**Forum mondial de l'harmonisation
des Règlements concernant les véhicules**

Soixante-treizième session

Règlement ONU n° 17 (Résistance mécanique des sièges)

**Proposition de série 11 d'amendements au Règlement ONU
n° 17 (Résistance mécanique des sièges)*****Communication de l'expert de l'Allemagne**

Modèle A

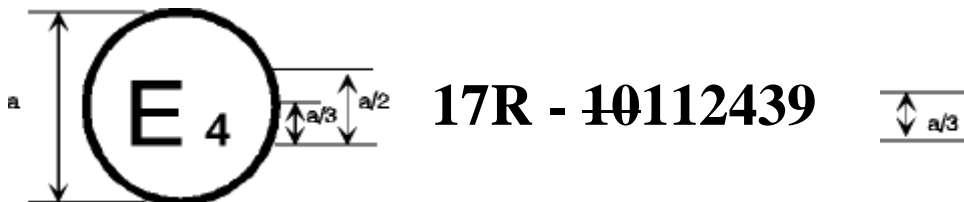
La marque d'homologation ci-dessus, apposée sur un véhicule, indique que le type de ce véhicule a été homologué aux Pays-Bas (E 4), en ce qui concerne la résistance des sièges munis, ou pouvant être munis, d'un appuie-tête, ainsi que les caractéristiques de ces appuie-tête, en application du Règlement ONU n° 17, sous le numéro d'homologation ~~10~~112439. Les deux premiers chiffres du numéro d'homologation signifient que le Règlement ONU n° 17 comprenait la série ~~10~~11 d'amendements lorsque l'homologation a été délivrée. La marque d'homologation ci-dessus indique aussi que le type de véhicule a été homologué en application du Règlement ONU n° 17 en ce qui concerne également la résistance des autres sièges du véhicule qui ne sont pas munis, ou ne peuvent être munis, d'un appuie-tête.

Modèle B

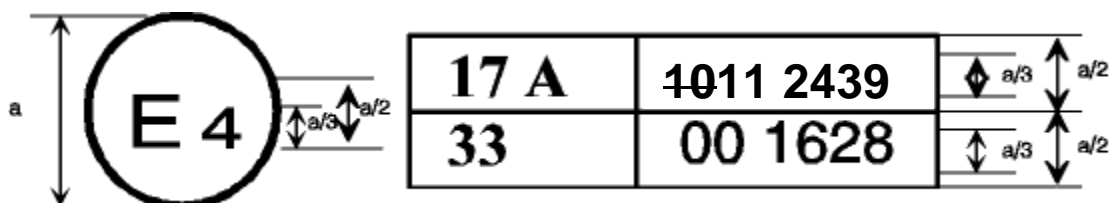
La marque d'homologation ci-dessus, apposée sur un véhicule, indique que le type de ce véhicule a des sièges non munis, ni ne pouvant être munis, d'un appuie-tête, et qu'il a été homologué aux Pays-Bas (E 4), en ce qui concerne la résistance des sièges et de leur ancrage, en application du Règlement ONU n° 17, sous le numéro d'homologation ~~10~~112439. Les deux premiers chiffres du numéro d'homologation signifient que le Règlement ONU n° 17 comprenait la série ~~10~~11 d'amendements lorsque l'homologation a été délivrée.

Modèle C

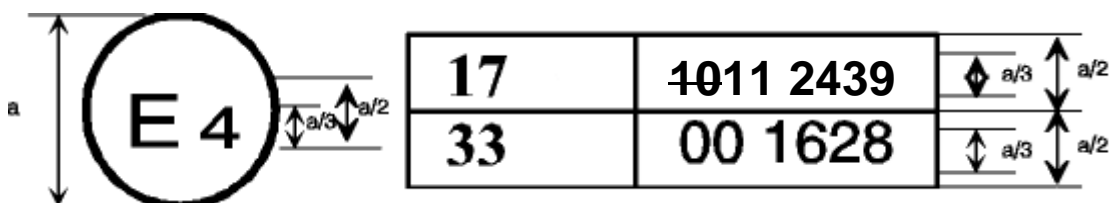
La marque d'homologation ci-dessus, apposée sur un véhicule, indique que le type de ce véhicule a au moins un siège muni ou pouvant être muni d'un appuie-tête et qu'il a été homologué aux Pays-Bas (E 4), en application des Règlements ONU n^{os} 17 et 33¹.

Les deux premiers chiffres des numéros d'homologation signifient qu'aux dates auxquelles les homologations respectives ont été délivrées, le Règlement ONU n^o 17 comprenait la série ~~4011~~ d'amendements alors que le Règlement ONU n^o 33 était encore sous sa forme originale. La marque d'homologation ci-dessus indique aussi que le type de véhicule a été homologué en application du Règlement ONU n^o 17 en ce qui concerne également la résistance des autres sièges du véhicule qui ne sont pas munis, ou ne peuvent être munis, d'un appuie-tête.
